Advies sociale veiligheid fietstunnel V-poldertype te Zaamslag

Eindrapportage

Amsterdam, 14 februari 2000

Bijlage A Schets noodvluchtroutes

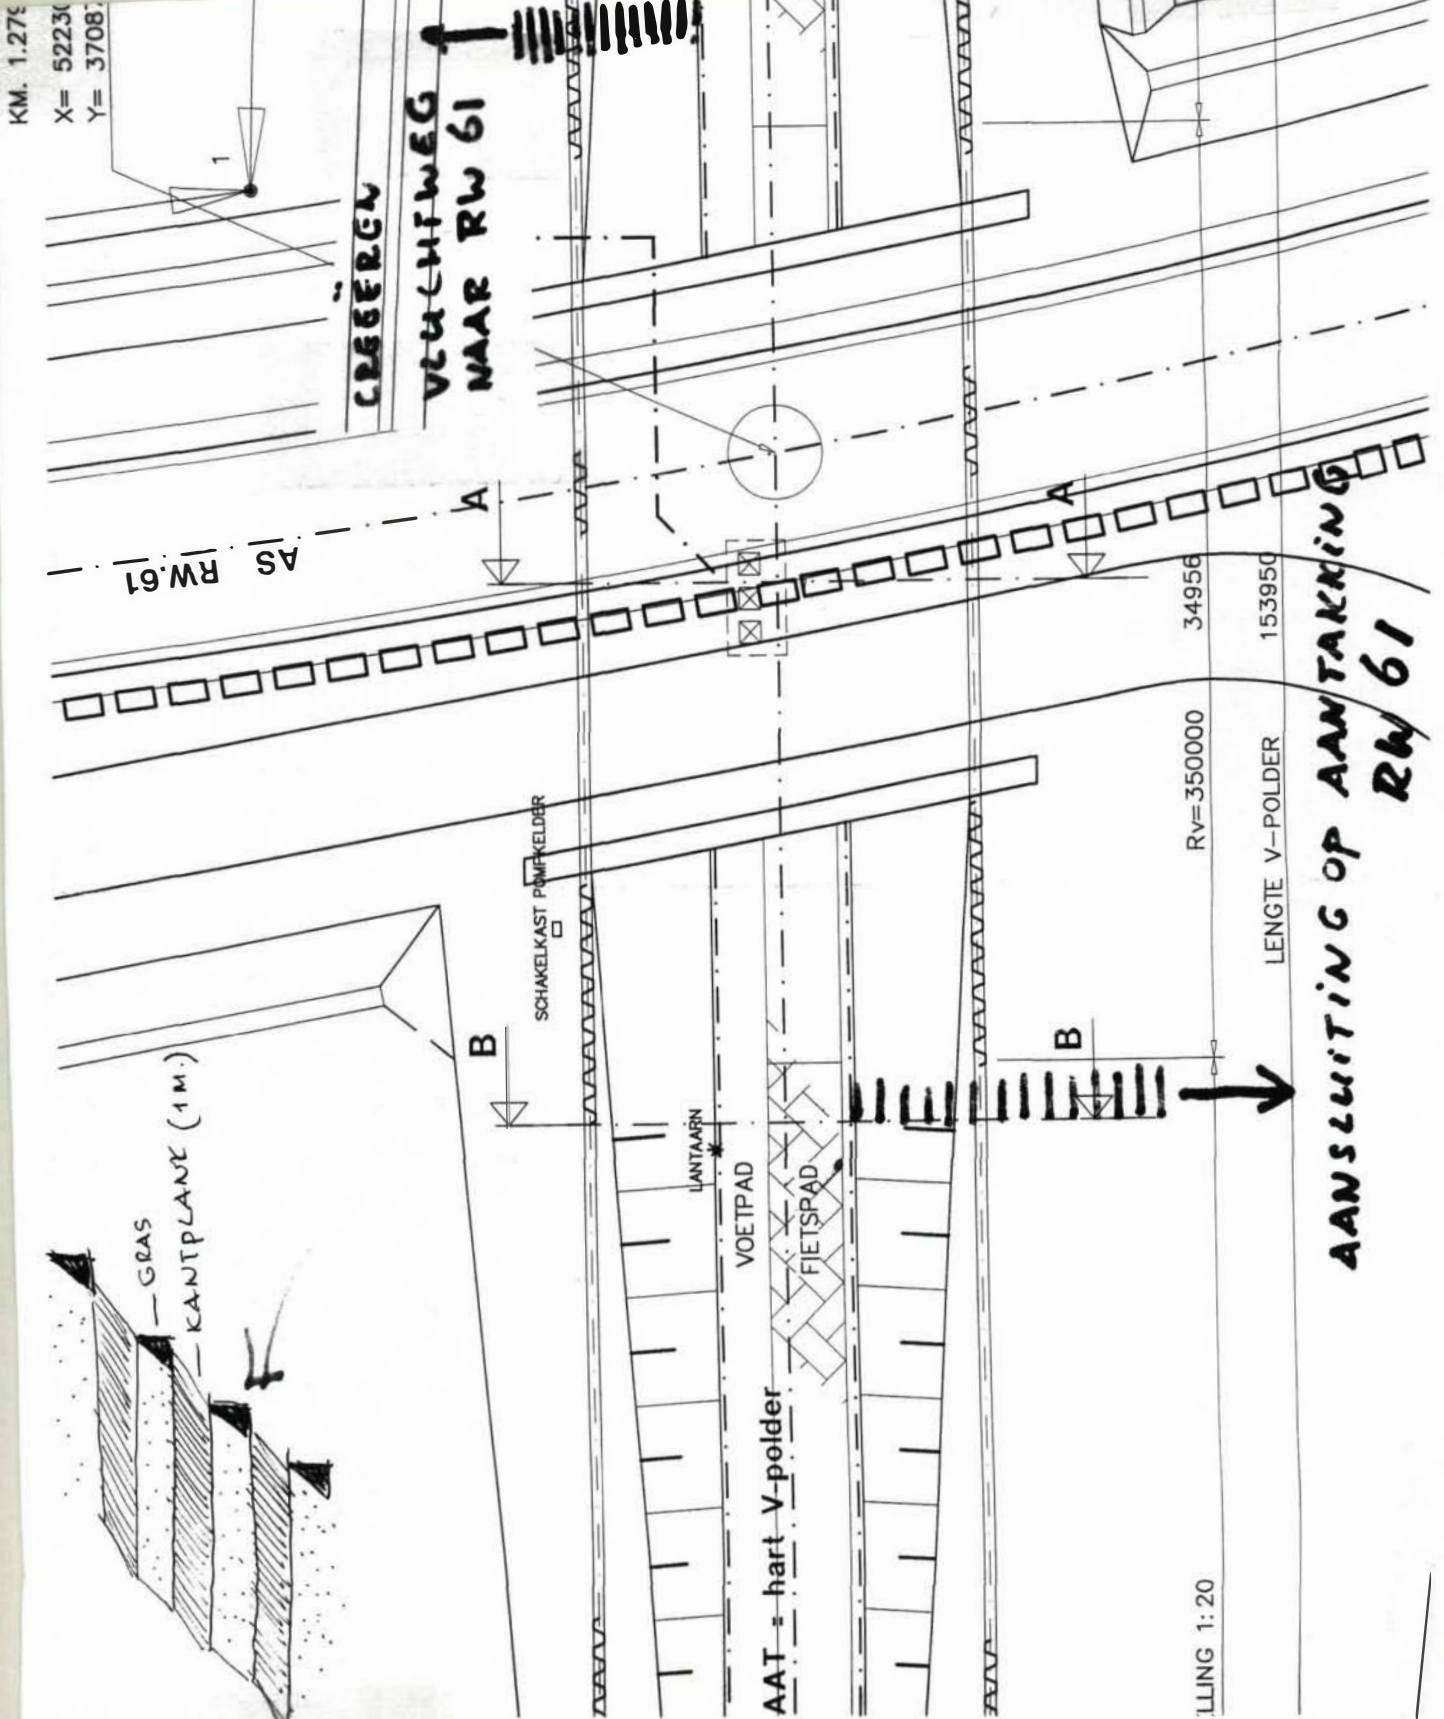
- Hoewel de V-polder zelf maar 150 m. lang is, is het over een afstand van ruim driehonderd meter vrij moeilijk om bij onraad snel van de Polderstraat af te komen en uit te wijken naar veiliger gebied. Aan de Reuzenhoekzijde is de autoweg, die aantakt op de RW 61 een flink eind uit de tunnelmond en ook de dichtstbijzijnde bebouwing ligt nog altijd zo'n 75 meter vanaf de tunnelmond. Aan de zijde van Zaamslag is het eerste pad een doodlopend landbouwweggetje. Voorkomen moet worden dat dit soort wegen verkeerde verwachtingen wekken; een potentieel slachtoffer kan denken te ontkomen, maar in een boomgaard of op een akker uitkomen.

Maak aan beide kanten van de tunnel binnen een meter of 10 van de tunnelmond een trap in het talud, die bij nood gebruikt kan worden (de gebruiker kan snel bij de Rijksweg komen en daar proberen hulp te zoeken). Het is zaak dat deze trap niet de verwachting wekt dat er een doorgaand voetpad langs de Rijksweg loopt. Daarom zou voorzien moeten worden in een eenvoudige taludtrap (zie schets A).

Bijlage B Schets beheersuggestie RWS

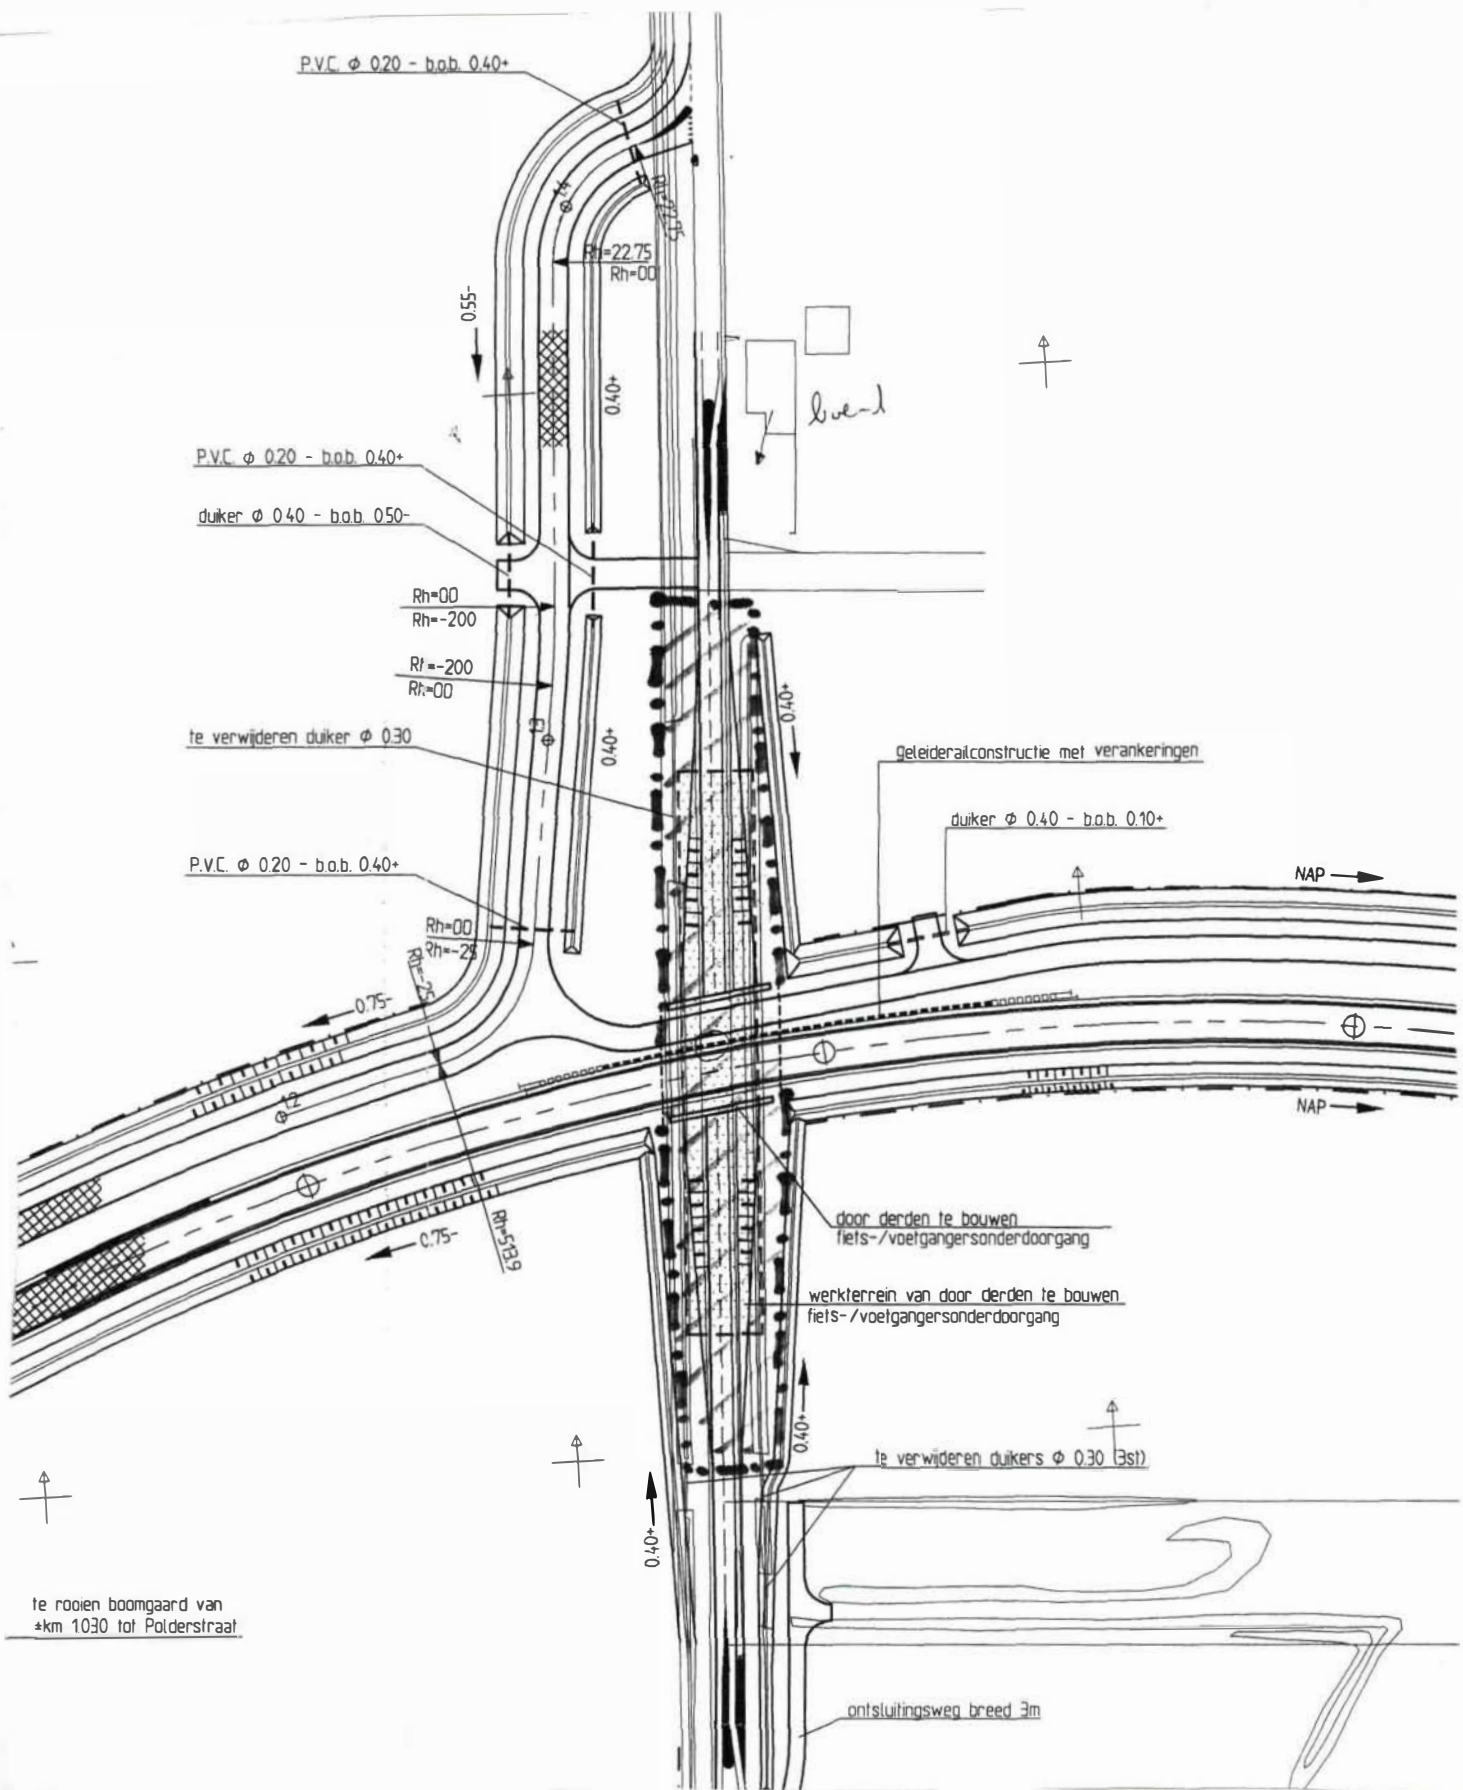
- De leuning op het niveau van de RW 61 geeft een duidelijke markering.
- De beheergrenzen zijn minder makkelijk te duiden: immers kies je ervoor RWS alleen de zichtbare technische elementen te laten beheren, dan is er een probleem wanneer er iets mis is met bijvoorbeeld de bemaling van de polder. Technici van RWS moeten werkzaamheden verrichten op het beheergebied van provincie of gemeente of particulieren.
Advies:
Laat RWS het complete terrein van de onderdoorgang beheren, inclusief het horizontale gedeelte direct naast de V-polder (zie schets B).
